Fixation poignée à dépression en inox défectueuse

Types : Tous les appareils avec poignée à dépression

N/9590PAD

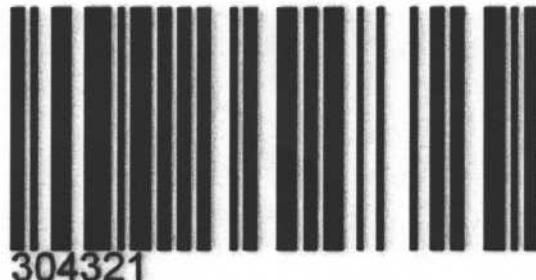
Problème : Le mécanisme d'ouverture ne fonctionne plus, ou bien cassé.

Cause: La partie plastique de la poignée est cassée.

Solution: Utiliser le nouveau kit.

Les anciens kits ne doivent plus être utilisés!

Fig. 1

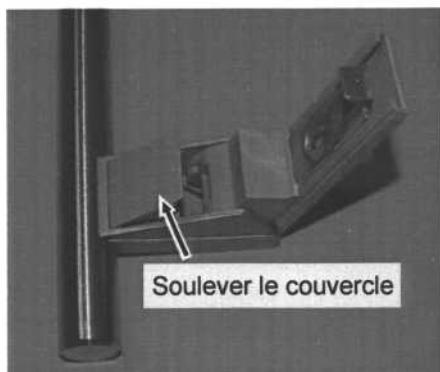
- Voir Fig. 1 et Fig. 2 pour une description des parties individuelles.
- Utiliser le nouveau cache (Fig 1) fourni avec le kit!
(Le cache doit être impérativement monté pour un fonctionnement optimum)
- Exemple de produit avec SwingDesign, voir Fig. 4.
- Exemple de produit avec SwingDesign avec bord biseau, voir Fig. 5.

Fig. 3

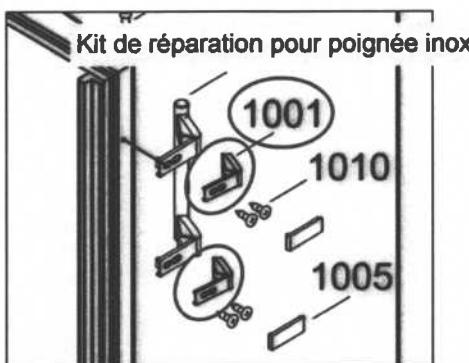
On peut commander le kit de réparation (voir l'image 3, repère 1001) ; il est vissé sur la poignée en acier inoxydable avec une vis (taille de la clé 5.5).
